VARIANTE STRUTTURALE DI ADEGUAMENTO AL P.A.I.

RELAZIONE DI CONTRODEDUZIONE

Comune di Pragelato

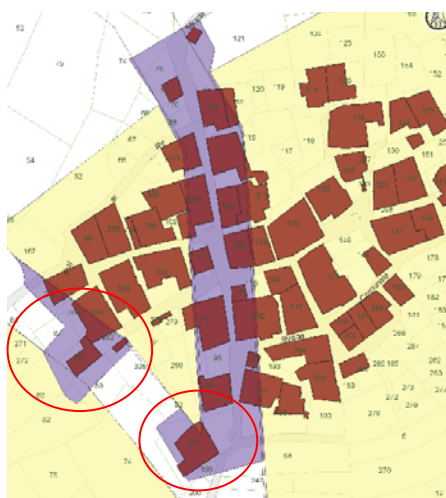
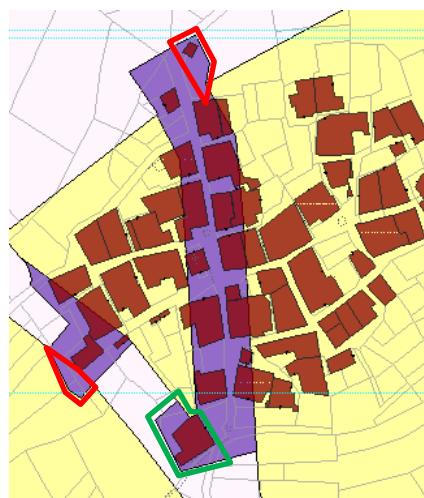
- a) Grand Puy: la classe IIIB4 (pericolosità elevata Eea) "taglia" gli edifici in quanto è stata prescritta una fascia di 10 m lungo i corsi d'acqua, specie per quelli intubati come nella fattispecie. Si mantiene pertanto la perimetrazione esistente. Tuttavia due limitate porzioni di classe IIIB4 sbordano da tale fascia (perimetro rosso) in quanto si tratta di zone edificate (da CTP). L'edificio a sud dell'edificio (perimetro verde) è stato ricompreso totalmente in classe IIIB4, coerentemente con la perimetrazione della Carta di sintesi (Tavola 10). Il salto di classe di rischio (da II a IIIB4) è invece determinato dall'intubamento del rio.

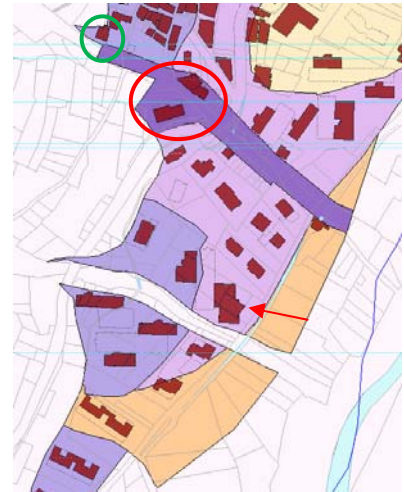
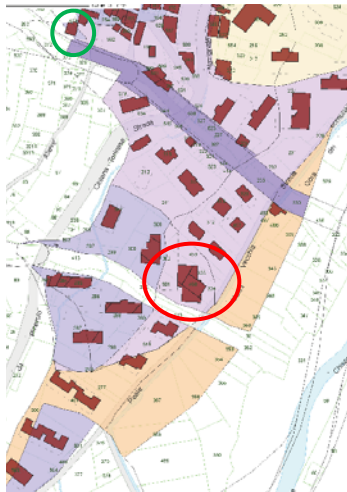
- b) Granges: la classe IIIB4 taglia gli edifici in quanto i funzionari della regione Piemonte hanno prescritto una fascia di 10 m lungo i corsi d'acqua.

Il livello di rischio dell'area indicata dalla freccia appare compatibile con il livello di pericolosità. Gli interventi nella classe IIIB3 sono stati oggetto di approfondimento.

La classe Eea (verde scuro) sarà estesa a tutto il corso d'acqua, congruentemente con le altre situazioni analoghe e classificata in IIIB4 congruentemente al livello di antropizzazione.

Gli edifici ricompresi nel cerchio rosso sono posti a una quota visibilmente più bassa rispetto alla quota dell'alveo e sono già inseriti nella classe IIIB4.

L'edificio evidenziato dal cerchio di colore verde ricade già nella classe IIIB3, congruentemente con il livello di pericolosità del sito.

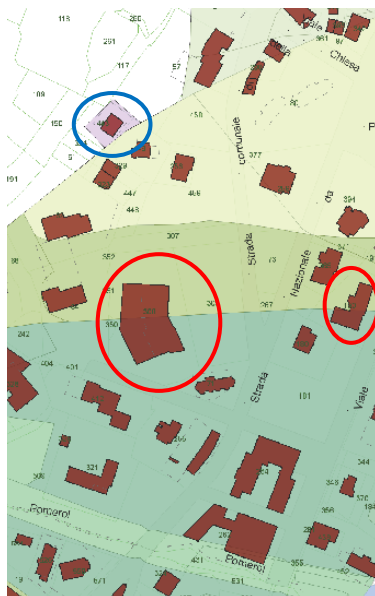
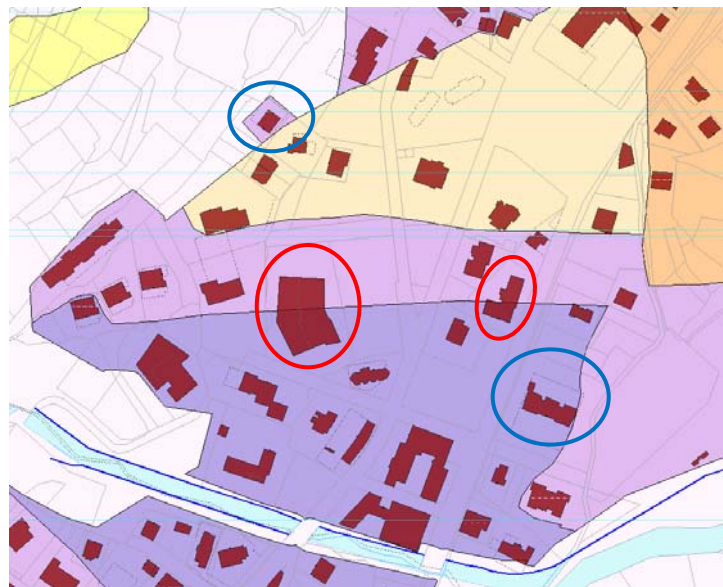
- c) Soucheres Hautes. Laddove il limite tra le classi IIIB4 e IIIB3 "taglia" gli edifici si rimanda alle considerazioni di carattere generale in premessa, mantenendo la perimetrazione della classificazione del rischio esistente anche negli edifici segnalati in blu.

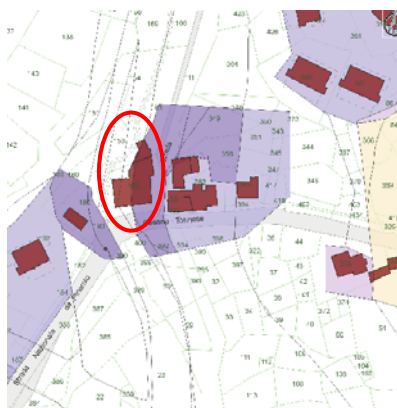
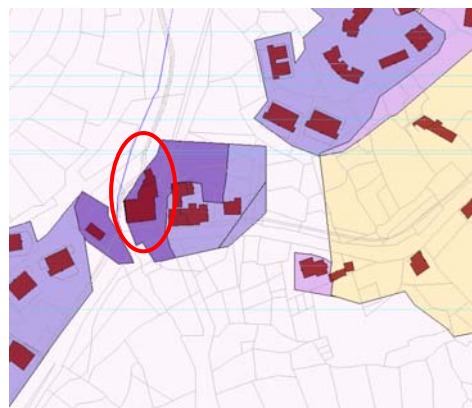
- d) Soucheres Basses. Edificio che ricade a cavallo della classe IIIa e della classe IIIB4. L'osservazione viene accolta. L'edificio è stato interamente compreso nella classe IIIB4.

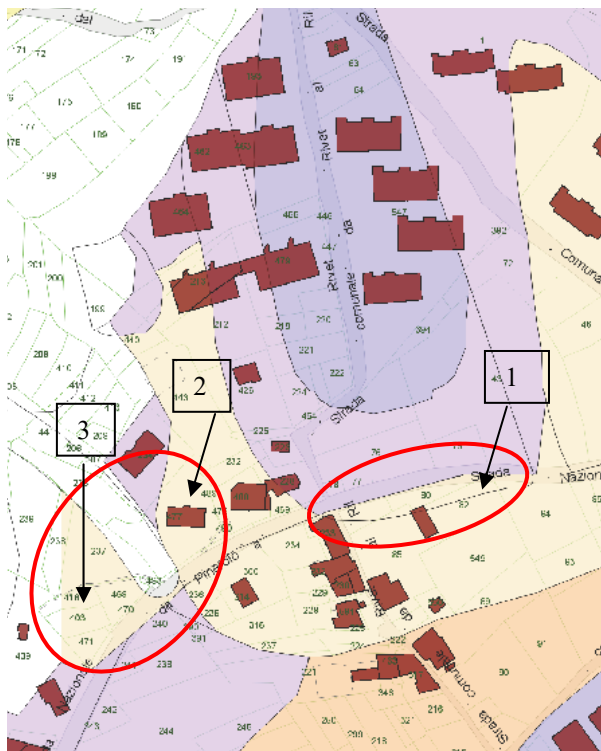
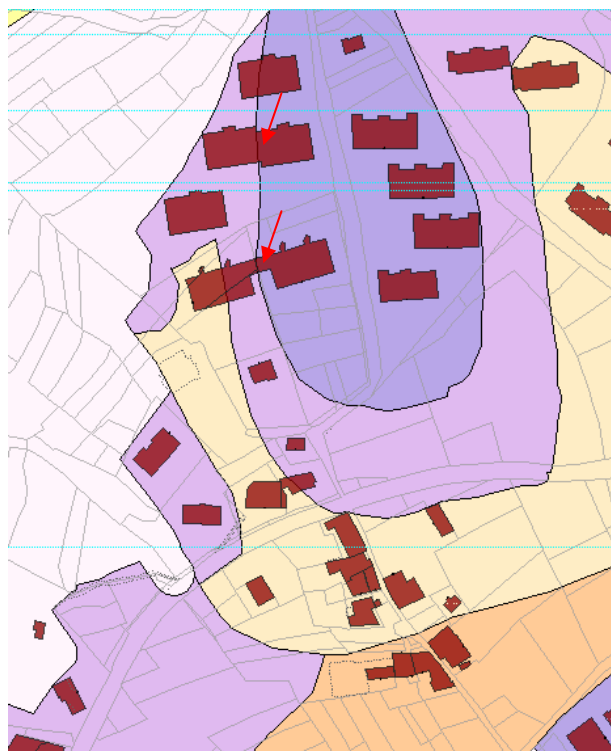
- e) Rivets: Il livello di pericolosità dell'area 1 (stretta fascia a valle della SS 23) non è congruente con il livello di rischio (da II a IIb2). L'edificio 2 deve essere posto in classe IIb2 in quanto il suo livello di pericolosità risulta più elevato di quello indicato sulla cartografia. L'area 3 non è in II classe ma in IIb2 e in parte IIIa. Il margine della classe IIb4 è stato inoltre adattato per includere intere parti di edificio (vedi frecce).

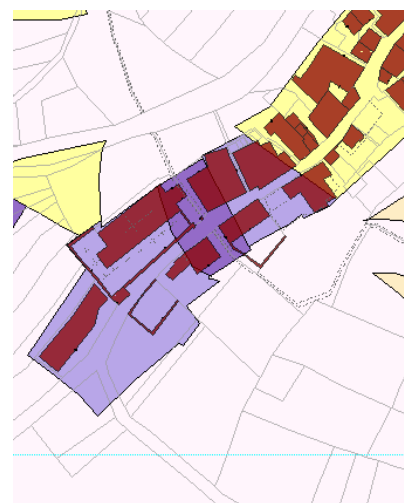
- f) Ruà. Nell'area evidenziata con il cerchio rosso si nota un'incongruenza tra livello di rischio e il livello di pericolosità. Si accoglie l'osservazione e si evidenzia che tale incongruenza è causata da un errore materiale. Si correggono pertanto Carta di sintesi e sovrapposizione con il P.R.G.C.

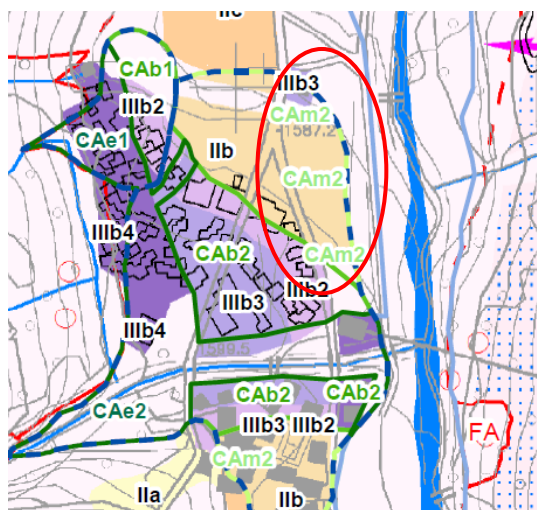
- g) Traverses: la classe IIIB4 (pericolosità elevata Eea) "taglia" gli edifici in quanto è stata prescritta una fascia di 10 m lungo i corsi d'acqua, specie per quelli intubati come nella fattispecie. Si mantiene pertanto la perimetrazione esistente. Sulla base delle reali consistenze edificate è stata rimodulata la perimetrazione della classe IIIB.

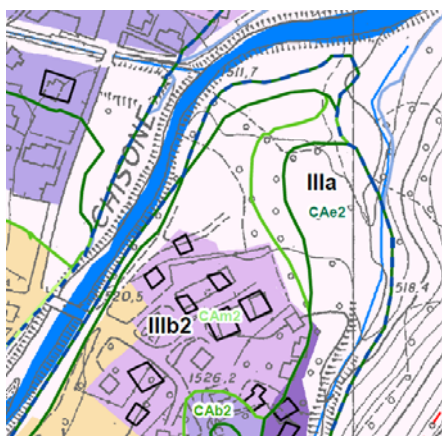
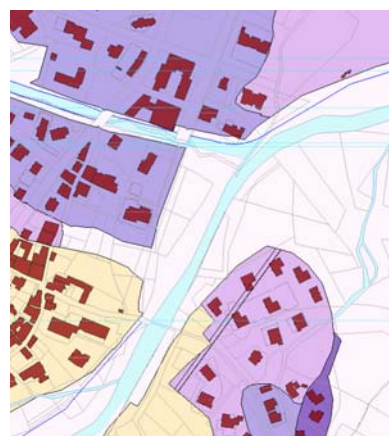
- a) Conoide rio Mendie: L'estensione della classe IIIb2 comprende ambiti di territorio non edificati. Nell'apice del conoide le sigle CA_{m2} sono errate e saranno modificate. Modificato il limite tra CA_{e2} e CA_{b2}/CA_{m2}, ridotta l'estensione della classe IIIb2 e ampliata la classe IIIa.

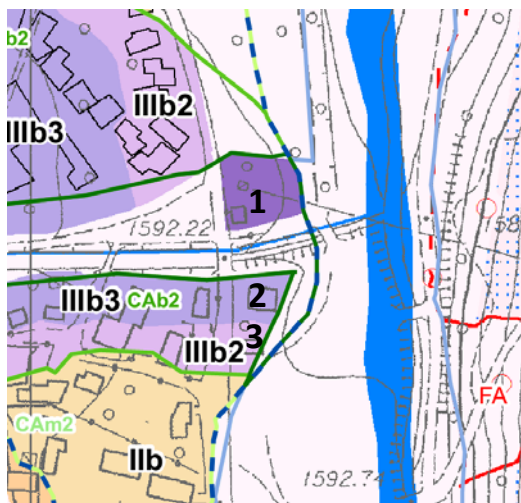
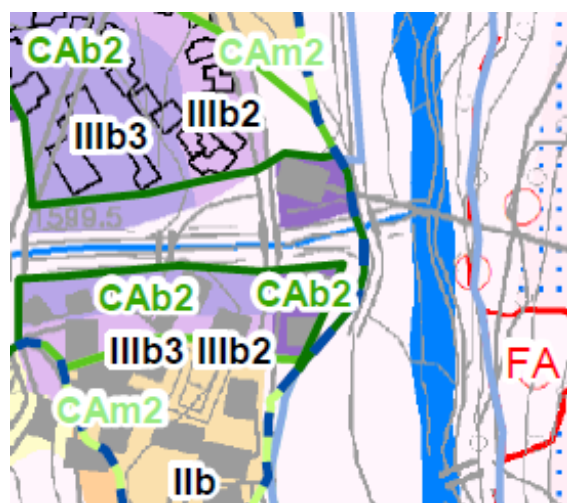
- b) Conoide torrente Chisonetto. Anomalie nell'attribuzione della classe IIIb3 e IIIb4: l'area, a valle dalla strada, con l'edificio contrassegnato con i numeri 2 e 3 dovrebbero avere la stessa classe di rischio dell'area contrassegnata con il numero 1 in quanto alla stessa quota.

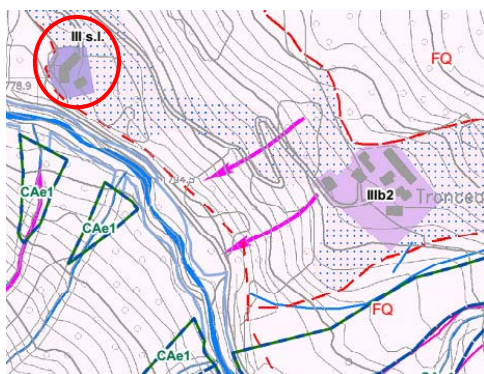
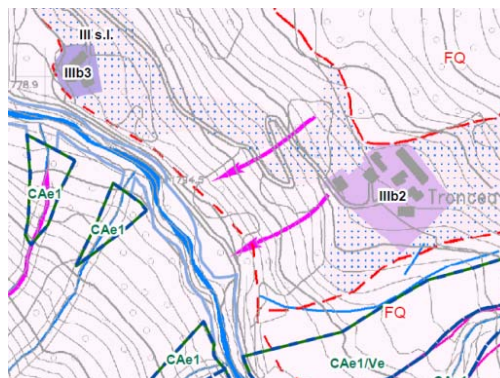
- c) Val Troncea: l'etichetta mancante dell'area posta in classe IIb3 e la vicinanza dell'etichetta "III s.l." conduce a letture errate. Si aggiunge l'etichetta mancante IIb3.

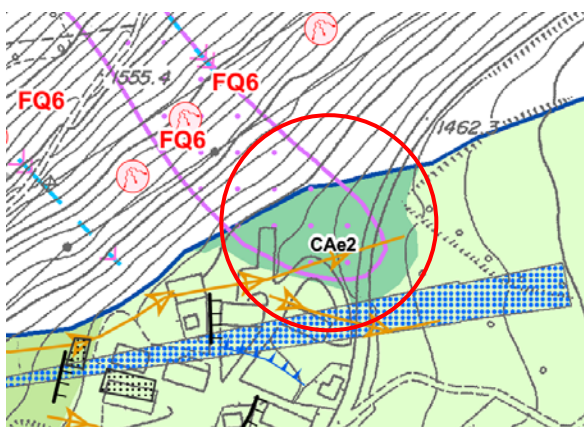
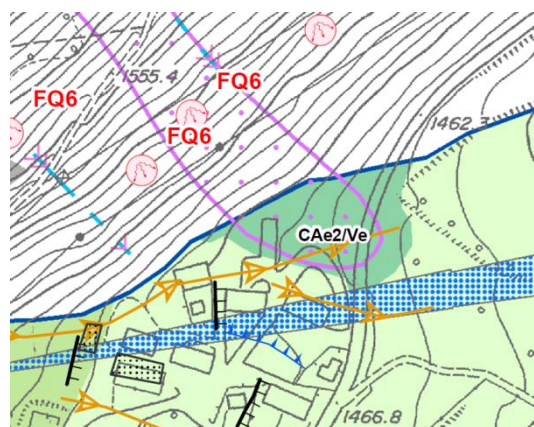
- d) Soucheres Basses. La pericolosità dell'area cerchiata in rosso contrassegnata dalla sigla CAe2 (conoide attivo) risulta anche pericolosa per valanga. La sigla sarà corretta in CAe2/Ve.
